論点No.109【重大事故等対策】

重大事故等対策における可搬型設備等使用時の動線の確認並びにアクセスルートの頑健性及び冗長性について

論点No.136【重大事故等対策】

使用済燃料プールにおける重大事故等対策の有効性評価の保守性及び対策の冗長性について

発電所構内のアクセスルート図

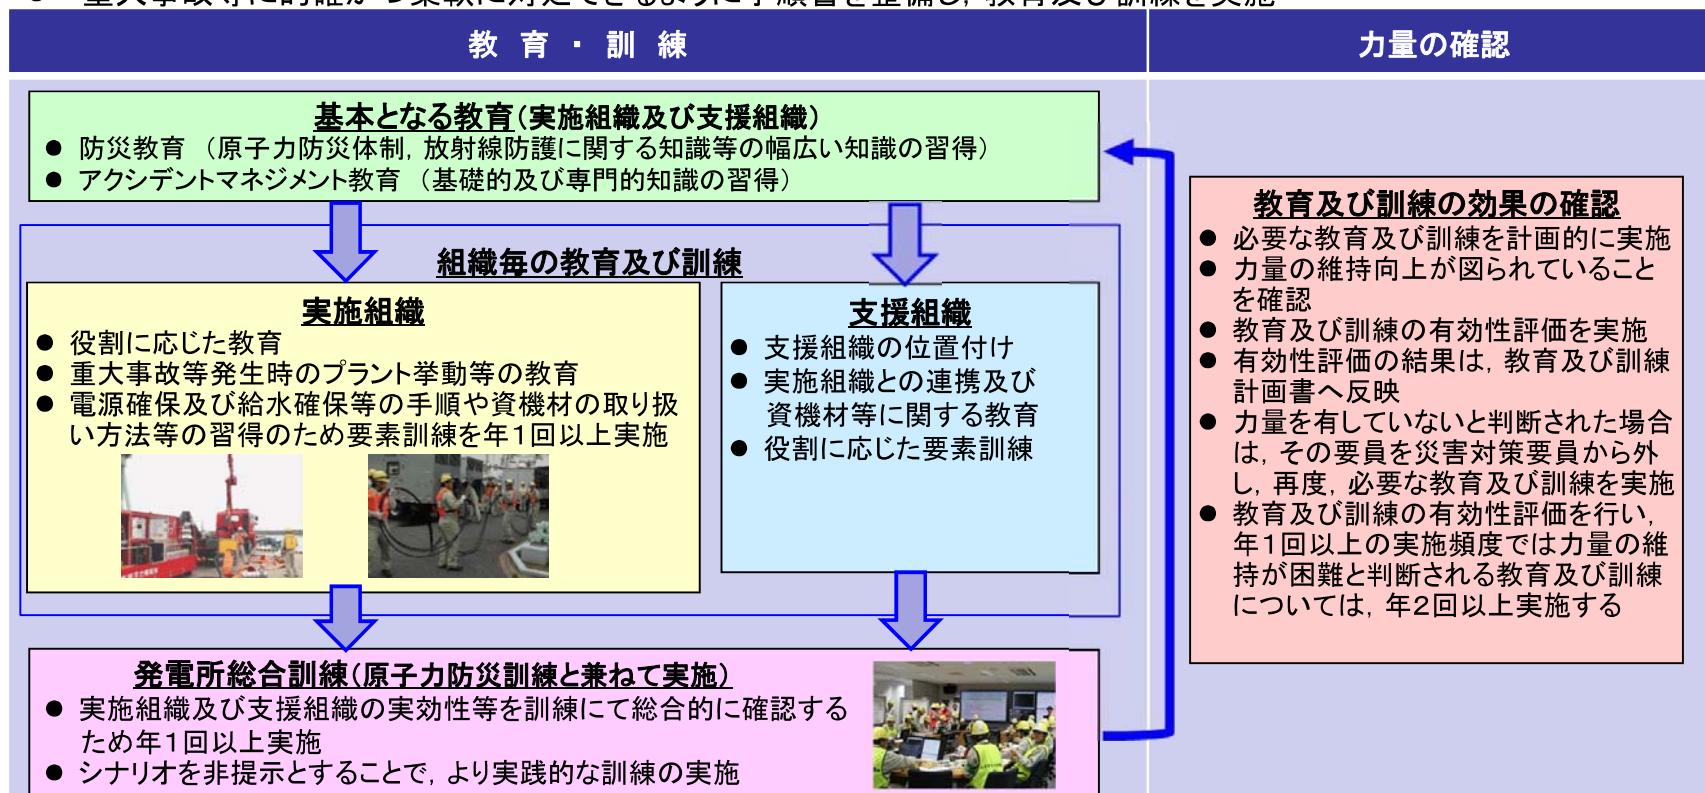
設備や機材が従来に比べ非常に増えており、保管場所から使用する場所まで搬送が必要になるケースが非常に多いと思うが、この際、アクセスルートが錯綜しないか、動線の確認を行っているか。

②東日本大地震3.11時に国道245号線陥没事象が発生しています。245国道が大幅な陥没による横断不能時(電線ケーブル切断、ホイルローダー車等)発生に対応するシミュレーションはされて、必要な資機材は供えられていますか。 「電源設備への対応について」参照 P.2-4

そして可搬型重大事故等対処設備と称して事故の際国道245をはさんでポンプ車や電源車を運搬するとあり、いくつかのルートも確保してあるとありますかが大丈夫でしょうか。

- 津波の影響については、基準津波の影響を受けないよう、防潮堤内にアクセスルートを設置
- 敷地に遡上する津波の影響を受けない高所に、基準地震動Ssの影響を受けないアクセスルートを少なくとも1ルート確保し、可搬型設備の保管場所及び緊急時対策所等から接続場所までの移動・運搬が可能
- アクセスルートは、基準地震動Ssにより影響を受けない、若しくは重機等で障害物の撤去や道路段差の解消等の復旧をすることにより確保可能(別紙参照)
- 事象進展に応じた可搬型設備の運用の動線をシミュレートし錯綜しないことを確認。また今後の実働訓練を通じて実運用上も問題ないことを確認する。

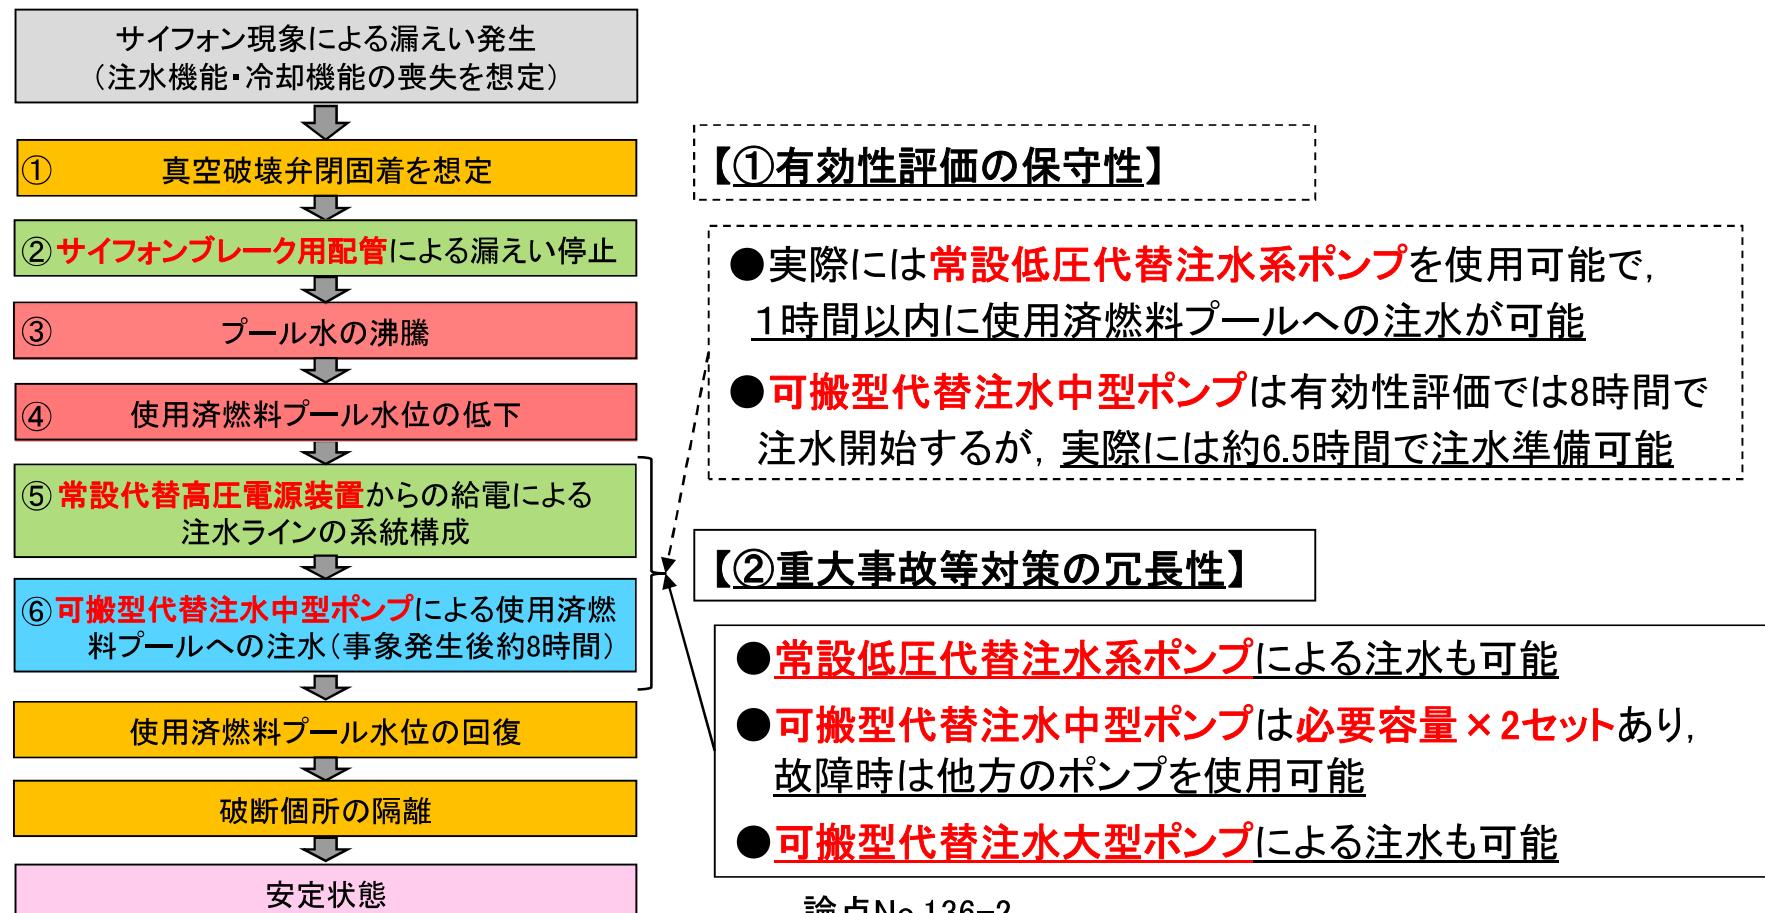
規制委員会審査において、「想定事故1」として、使用済燃料プールの冷却機能又は注水機能が喪失することにより、プール内の水温が上昇し、蒸発により水位が低下する場合において、燃料損傷防止対策(可搬型スプレイノズルの設置、ホースの敷設、重大事故等対応要員の移動及び準備等)に有効性があるかを確認するにあたり、

- ①水温が約5.1時間後に100°Cに到達し、水位が緩慢に低下し始める。
- ②事象発生から8時間後、使用済燃料プールの水位は通常水位から約38cm低下するが、放射線の遮蔽を維持できる最低水位は確保されており、この時点で使用済燃料プールへの代替注水を開始する。
- ③注水が遅れた場合でも、使用済燃料プールの水位が放射線の遮蔽を維持できる最低水位(通常水位から約86cm低下)に到達するのは事象発生から約11時間後であり、十分な時間余裕がある。

としているが、防止対策のいずれかに不具合が生じるなどして代替注水ができないか、もしくは想定した11時間を超える可能性を考慮し、それに代わる対策を講じるべき。5時間、8時間、11時間などという時間はあつという間に過ぎていく。

重大事故等対策の有効性評価では、常設低圧代替注水系ポンプによる注水を評価上考慮していないが、実際には本手段を使用し、事象発生から1時間以内に注水可能となる。また、注水手段としては有効性評価で用いたもの以外にも複数の代替手段を講じ、冗長性を確保している。

①有効性評価では、事象発生後8時間で注水するが、実際には1時間以内に注水が可能

②有効性評価で用いた注水用ポンプ以外にも、複数の代替の注水手段を講じ、冗長性を確保
